Modulo per la presentazione delle osservazioni per i piani/programmi/progetti sottoposti a procedimenti di valutazione ambientale di competenza statale

ID: Codice procedura (ID_VIP/ID_MATTM):10844

Impianto per la produzione di energia elettrica da fonte eolica, costituito da 6 aerogeneratori della potenza complessiva di 37,2 MW, un sistema di accumulo da 25 MW e relative opere connesse in località "Rempillo" nel comune di Pitigliano (GR).

Immagine n. 5 Intervisibilità degli impianti eolici della provincia di Viterbo anche in quella di Grosseto, in particolare nel pitiglianese.

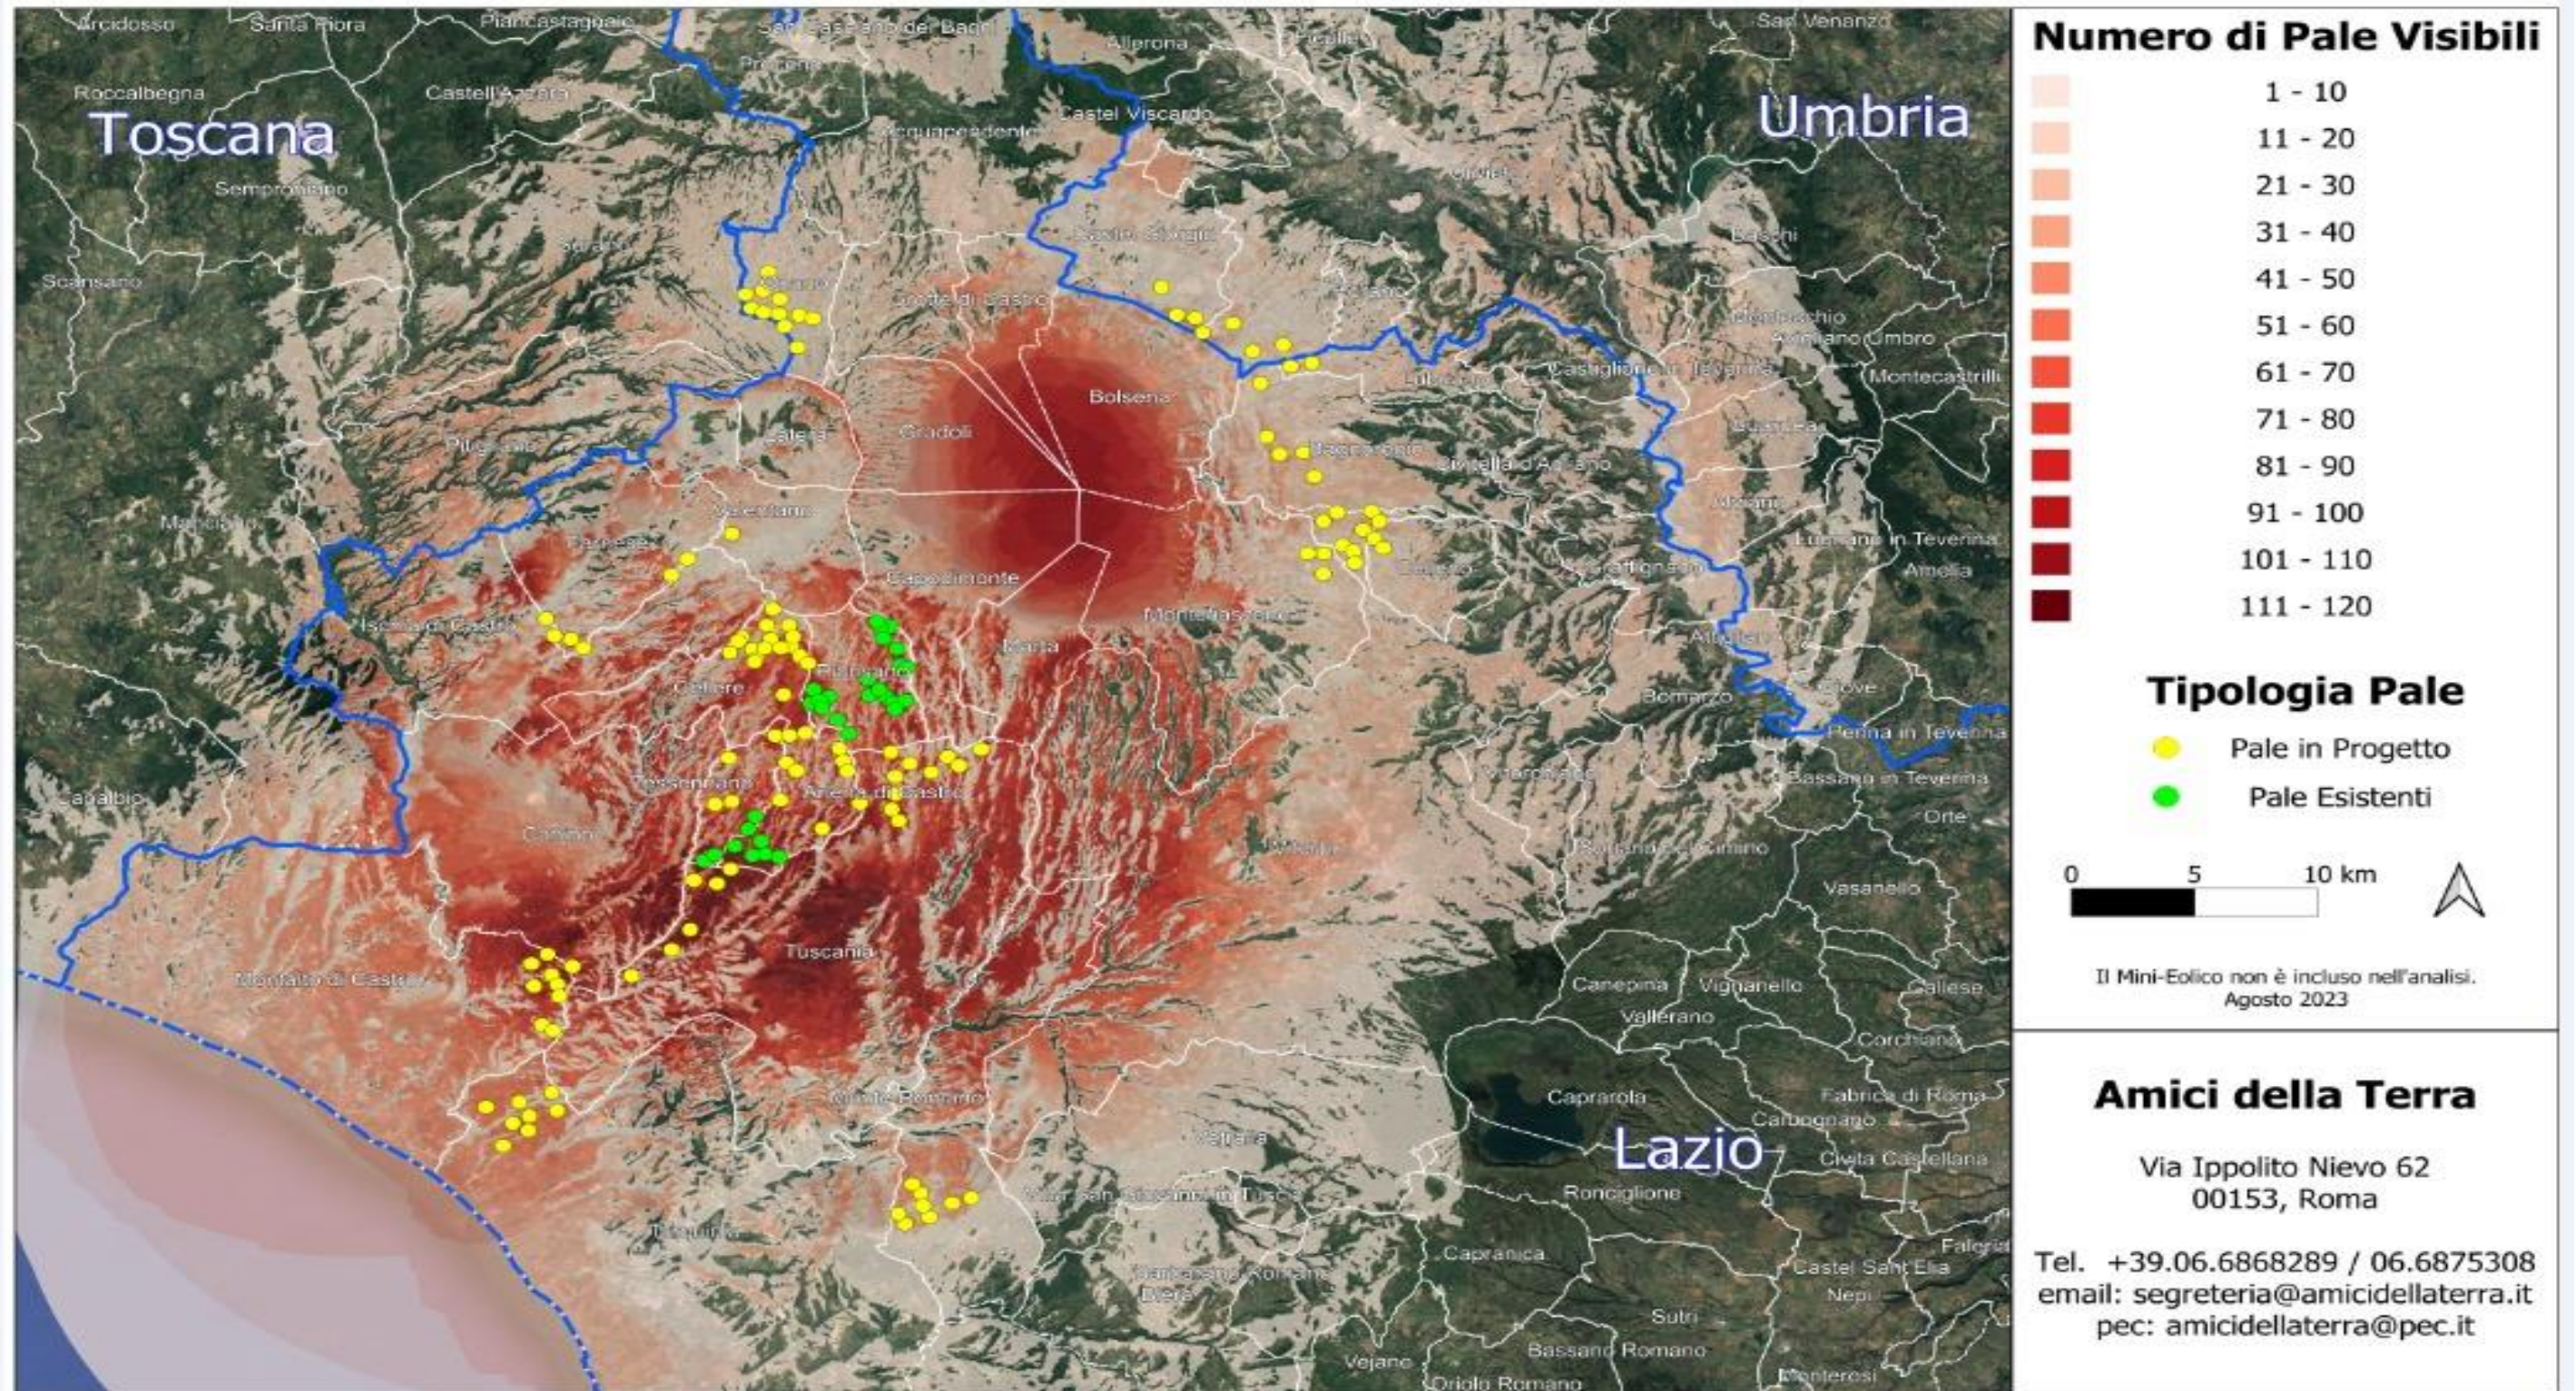
Quindi anche la Regione come Ente deputato dalla normativa nazionale a legiferare sulle aree idonee e non idonee si è espressa riguardo al fatto che abbia assolto ai doveri e alle quote stabilite dal PNIEC e in ambito regionale la provincia di Viterbo è stata quella con il più alto tasso di impianti FER tra tutte e quindi ormai satura ed il cumulo degli impianti FER installati, autorizzati e in progetto rappresenta una **elevata criticità per la sostenibilità ambientale di ulteriori eventuali iniziative.** L'impianto eolico “Rempillo” pur essendo “esterno al confine provinciale e regionale ma nelle sue immediate vicinanze (a soli 100 metri i primi due aerogeneratori) oltre ad impattare sul territorio e sulle economie di tre Comuni del Lazio (Farnese, Valentano e Latera) si trova nelle fasce di rispetto dei Beni di notevole interesse pubblico come si è evidenziate nelle Osservazioni nn. 1 e 2 e crea anche degli impatti negativi anche sui beni naturalistici come verrà dettagliato nell'Osservazione n. 4. Inoltre andrebbe a sommarsi al già enorme cumulo di impianti eolici e fotovoltaici e geotermici che già creano una elevata criticità ambientale nella provincia di Viterbo e interferiscono anche con il territorio toscano come si può vedere dalle immagini nn. 4 e 5
